ÚZEMNÍ PLÁN MĚSTA BRNA

Textová část Odůvodnění

Kapitola 19 Vyhodnocení připomínek

Svazek Pb9 *(s osobními údaji)*

KOLISTE - PREDPROSTOR VANAČTOVA DIVADLA - FUNKČNÍ USPOŘÁDÁNÍ

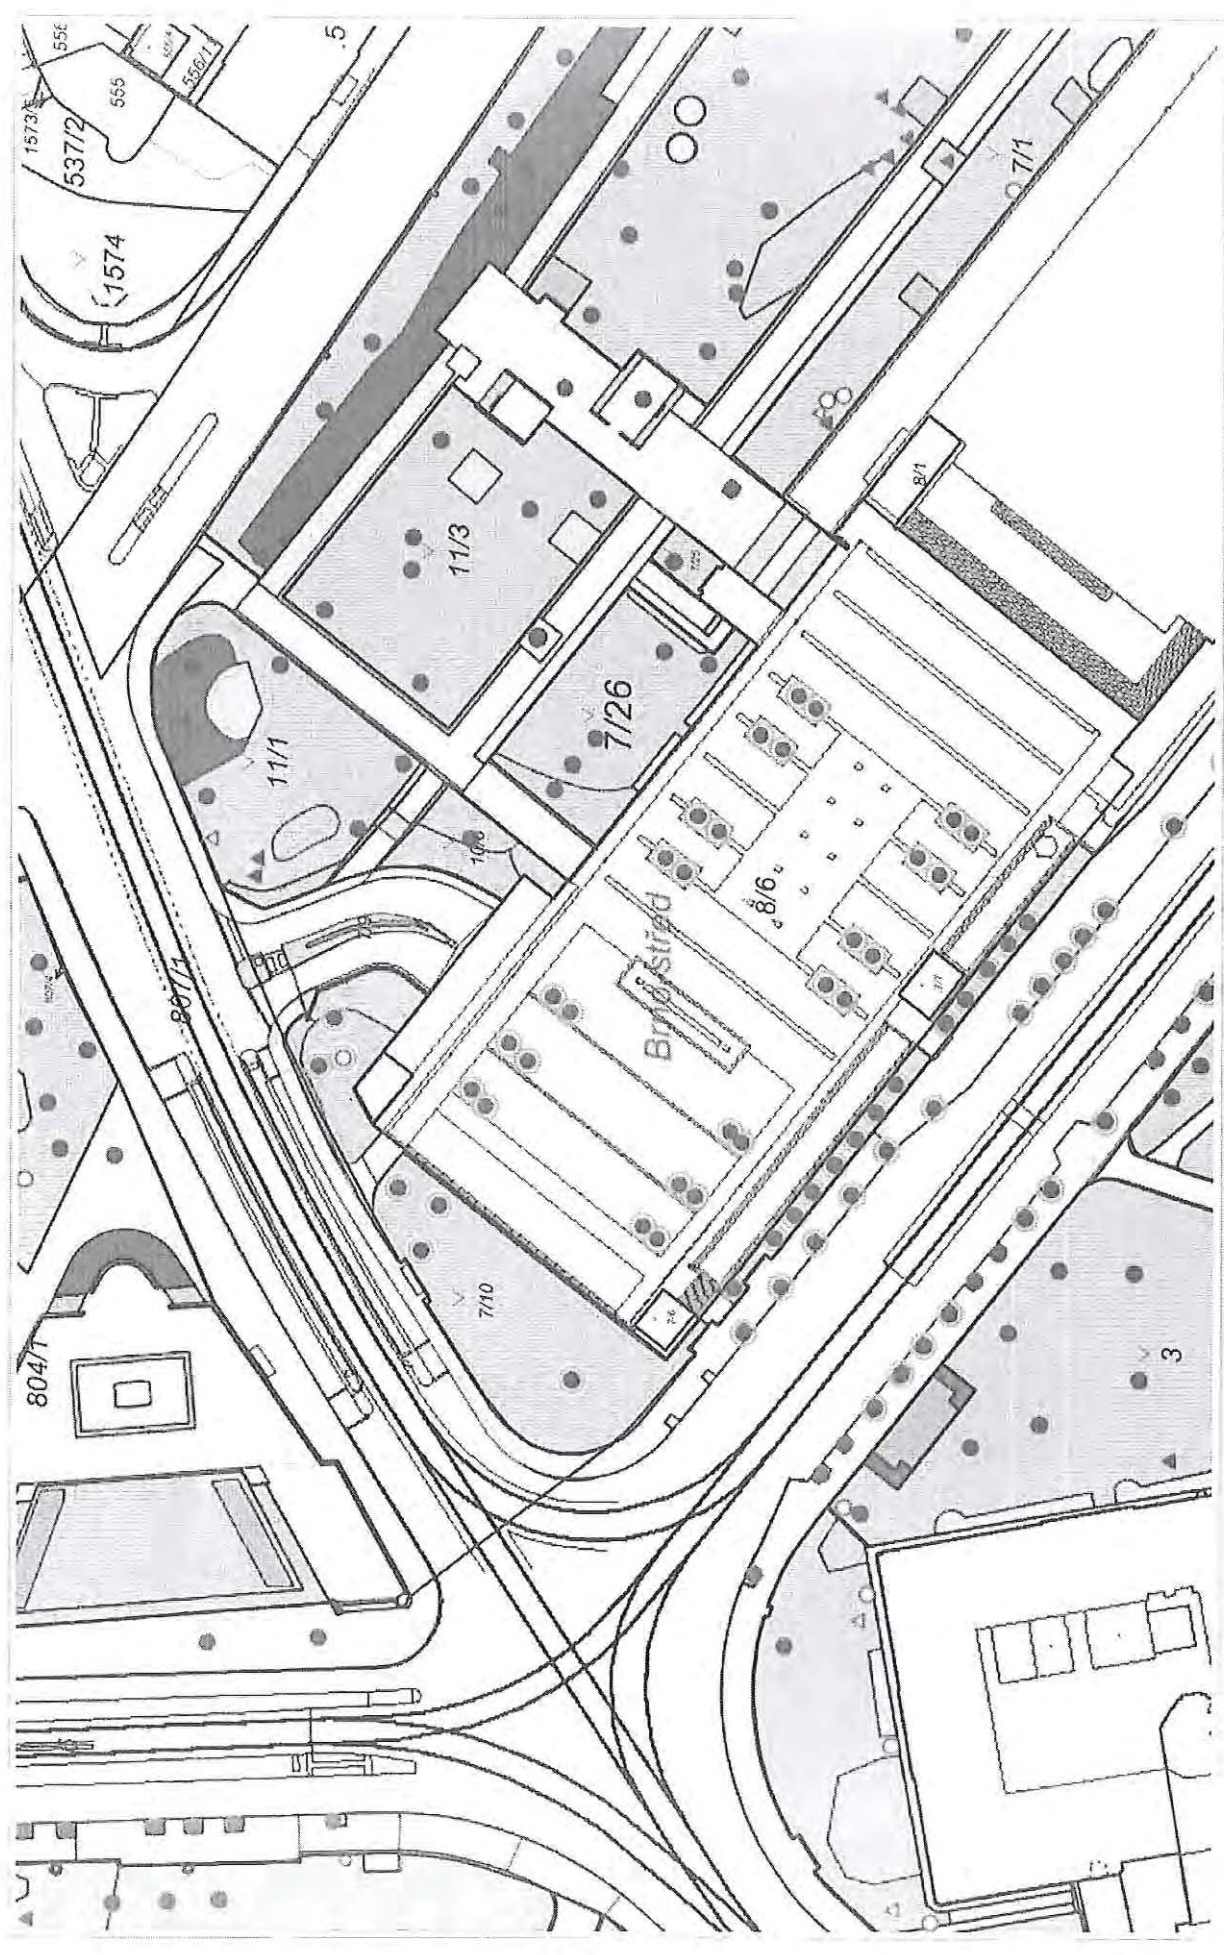
příloha: námítka/připomínka Rezkova – 4x A4
 námítka/připomínka Koliště – 3x A4

Přípomínka číslo 1 (zákres)

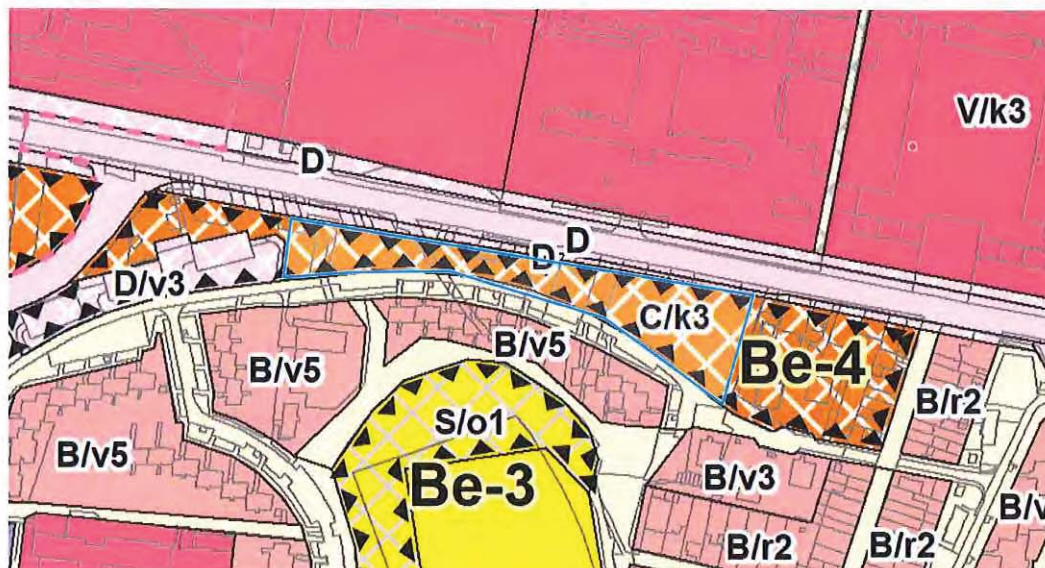
Zde je potřeba v úz. plánu nechat schválit plochu městské zeleně, jako je reálné v současné době a nikoliv novou rozvojovou plochu. Plocha se vzrostlými stromy slouží nyní jako nejlepší oddělení obytných domů od hlučné ulice Jihlavské.

Přípomínka číslo 1 (zákres)

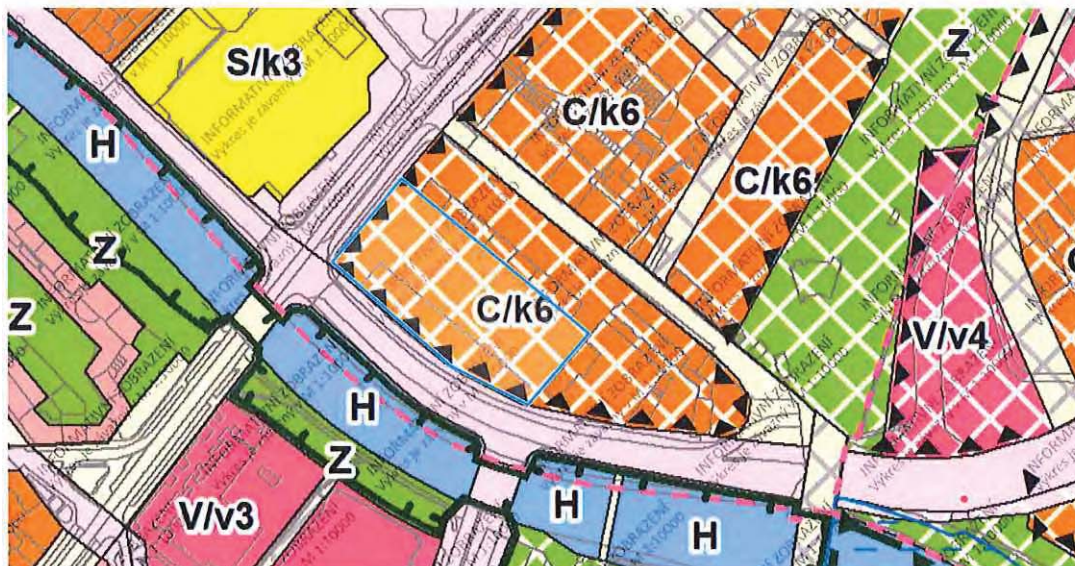
Zde je potřeba v úz. plánu nechat schválit plochu městské zeleně, jako je reálně v současné době a nikoliv novou rozvojovou plochu. Plocha se vzrostlými stromy slouží nyní jako nejlepší oddělení obytných domů od hlučné ulice Poříčí.

Připomínka číslo 1 (zákres)

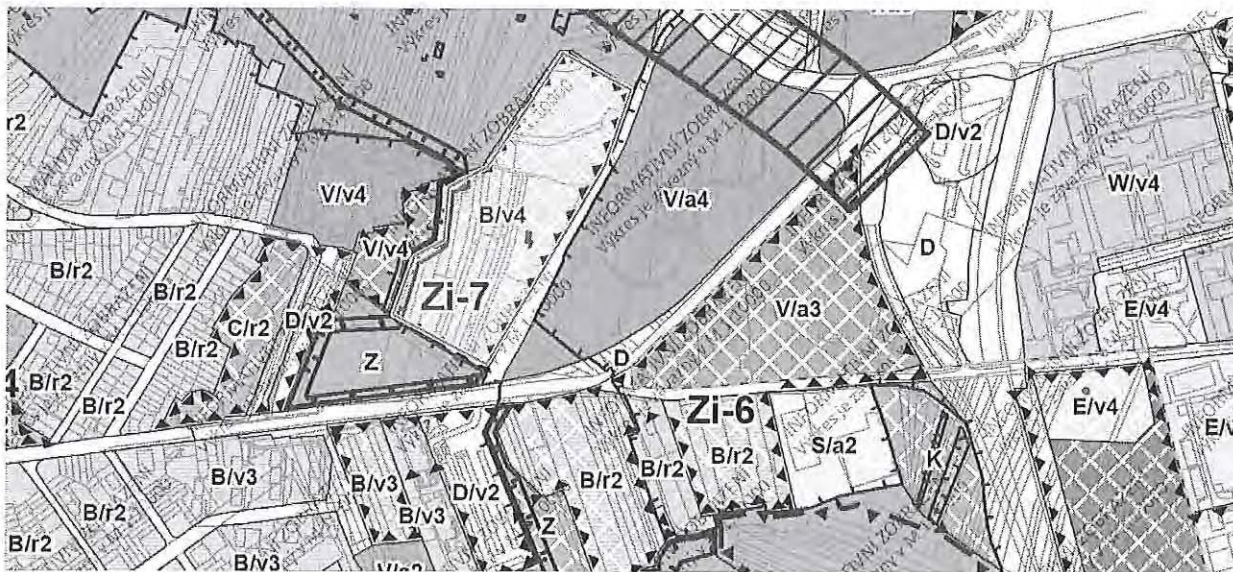
S ohledem na další okolní rozvojové lokality, především lokalitu Zi-6 Malá Klajdovka, přehodnotit výškovou úroveň zástavby rezidenčních ploch na max. 16 m v rozvojové lokalitě Zi-7. Vzhledem k tomu, že rezidenční plochy v lokalitě Zi-6 Malá Klajdovka jsou výškovou úrovní zástavby omezeny právě 16 metry (B/v3), dává smysl tuto výšku pro novou výstavbu použít z důvodu ucelenosti výstavby v na sebe navazujících lokalitách. Vedle umístění budovy polikliniky v Juliánově či domova pro seniory na Věstonické jsou dvě věci, které je třeba zvažovat - Poliklinika se nachází až pod svahem a budova domova pro seniory přiléhající k ulici Šedova dle orientačního odhadu nepřevyšuje 16 metrů, budova vzdálenější pak orientačně měří kolem 18 metrů. Z toho důvodu není dle mého přínosné, aby především na výše položených částech pozemku došlo k výstavbě o celkové výšce max 22 m. I přestože podle OOP 2/2020 není důvodné zvažovat toto místo jako místo pohledové, jsem přesvědčen, že dané místo je dostatečně exponované, aby maximální výška jeho zástavby byla zohledněna při územním plánování.

Přípomínka číslo 1 (zákres)

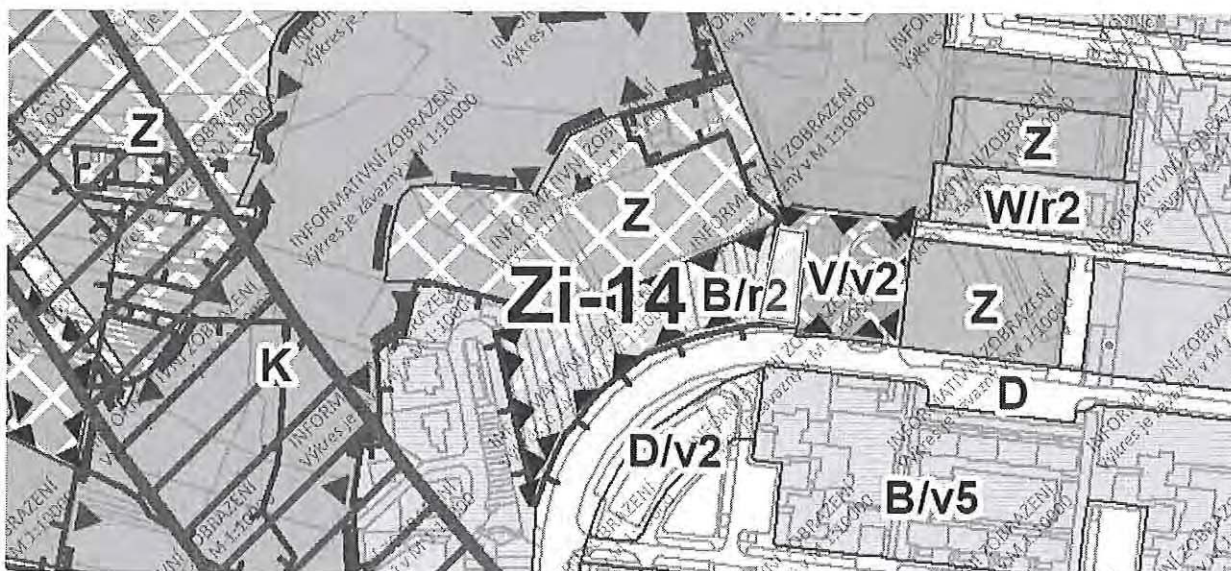
V případě změny RZV plochy pozemku 7623/1 KÚ Židenice z plochy občanské vybavenosti na plochu rezidenčního bydlení B/r2 hrozí riziko zániku „vyhlídky“, místa, kde se často lidé setkávají a logické spojnice ulic Bzenecká a Valtická. Vzhledem k lokalitě a v budoucnu případným účastníkům místního a stavebního řízení je z funkčního hlediska Pálavského náměstí jako celku prospěšné zachovat tuto část jako plochu občanské vybavenosti. Navrhují tedy v daných místech zachovat využití zmíněné části pozemku. S ohledem na okolní plochy tedy V/v2.

Vymezení dotčeného území: Brno Medlánky, návrhové plochy územních rezerv pro bydlení B-6

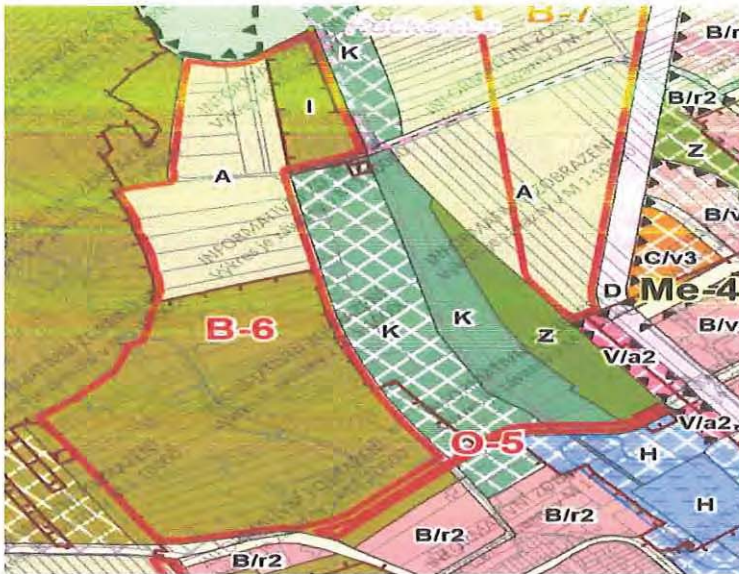
Připomínka proti Návrhu Územního plánu města Brna, jeho grafické i textové části

Vymezení dotčeného území: Brno Medlánky, návrhové plochy územních rezerv pro bydlení B-6

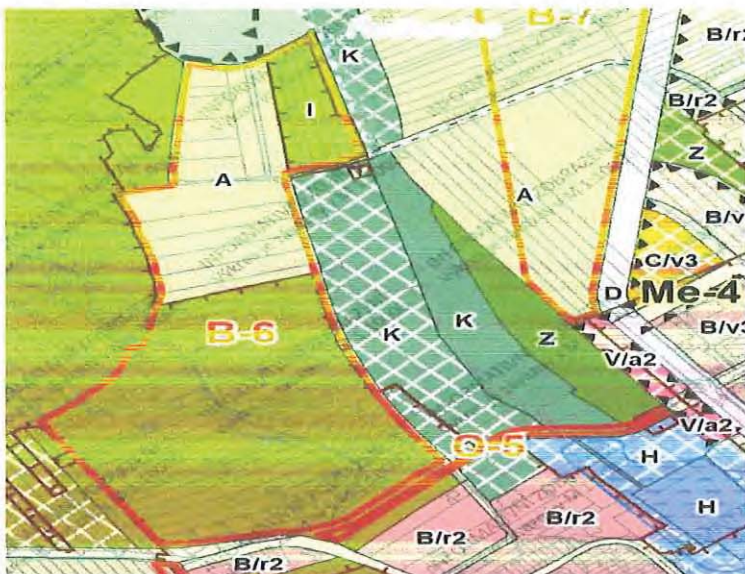
Připomínka proti Návrhu Územního plánu města Brna, jeho grafické i textové části

Vymezení dotčeného území: Brno Medlánky, návrhové plochy územních rezerv pro bydlení B-6

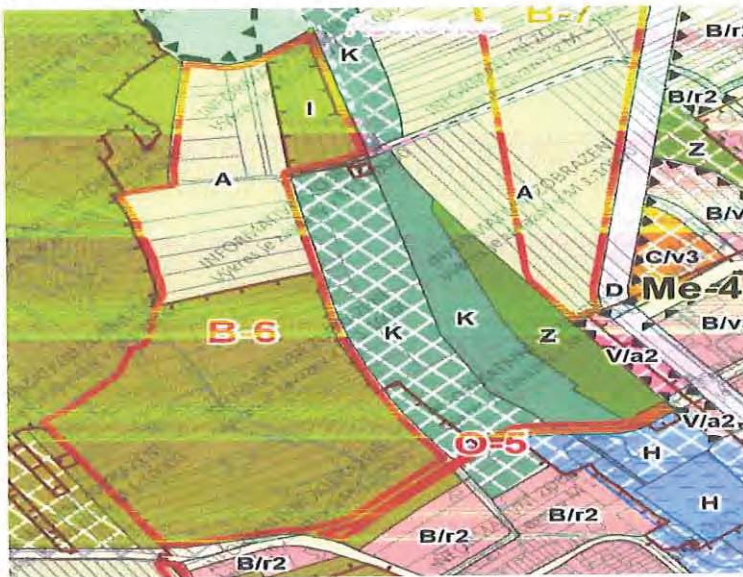
Připomínka proti Návrhu Územního plánu města Brna, jeho grafické i textové části

Vymezení dotčeného území: Brno Medlánky, návrhové plochy územních rezerv pro bydlení B-6

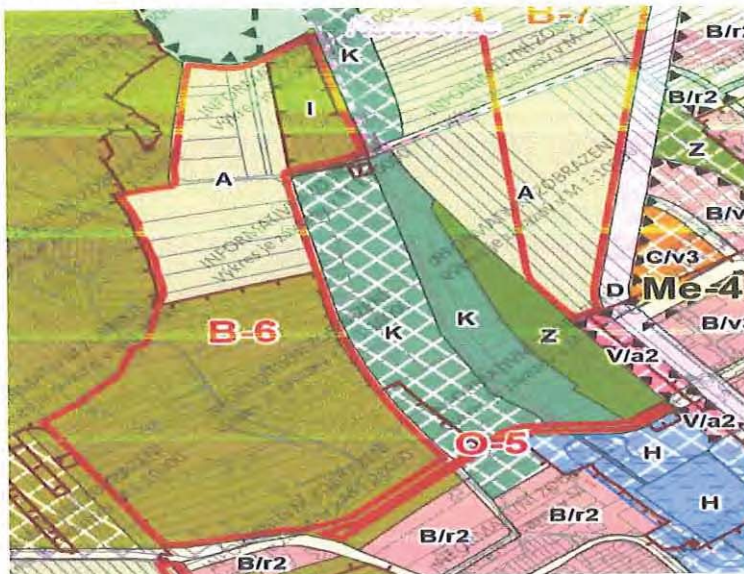
Přípomínka proti Návrhu Územního plánu města Brna, jeho grafické i textové části
